PROVOZNÍ BULLETIN

M 4-III/16
Č. M 6-III/10

Týká se: Závadu ucpání sítka č.v. 3002731 v odpadové trubce oleje

Přílohy: Skiza na 2. straně.

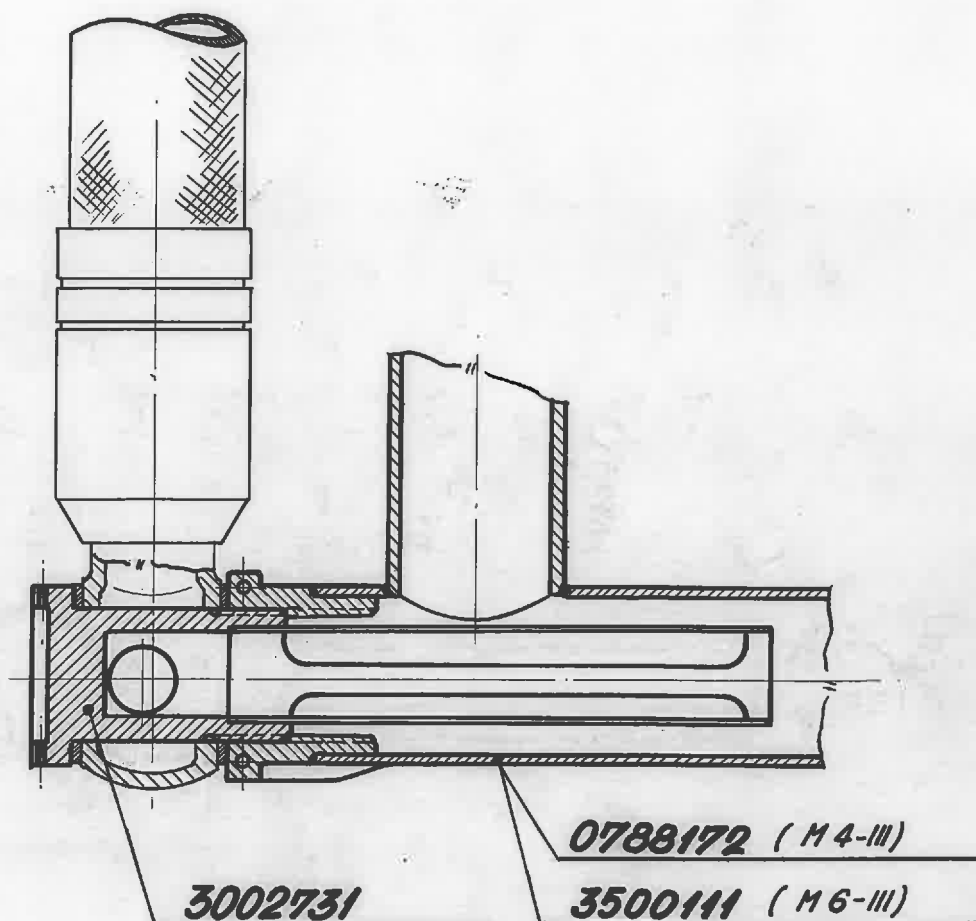
Důvod: Možnost zanesení sítka kalovými úsadami.

Opatření: Upozorňujeme na předepsanou kontrolu a čistění všech sít olejové instalace při předepsané výměně oleje. Při každé předepsané výměně oleje /t.j. po prvních 10 hod. a po každých 50 hod. chodu motoru/, vyčistěte všechny čističe oleje. Zejména vymontujte a vyčistěte uvedené sítko č.v. 3002731 v odpadové trubce oleje č.v. 0788172 viz obr. Mimo to v chladném počasí, kdy se objevuje v olejovém okruhu voda, jejíž přítomnost zjistíme při předepsaném vypouštění kalové jímky olejové nádrže, je nutné vyjmout uvedené sítko, zbavit jej úsad vzniklých přítomností vody a dekonale jej vyčistit.

Upozornění! V případě, že po 50. hod. prohlídce se zjistí, že úsady na sítku č.v. 3002731 jsou příliš veliké, je nutno prohlídky sítka provádět po každých 25 hod. provozu.
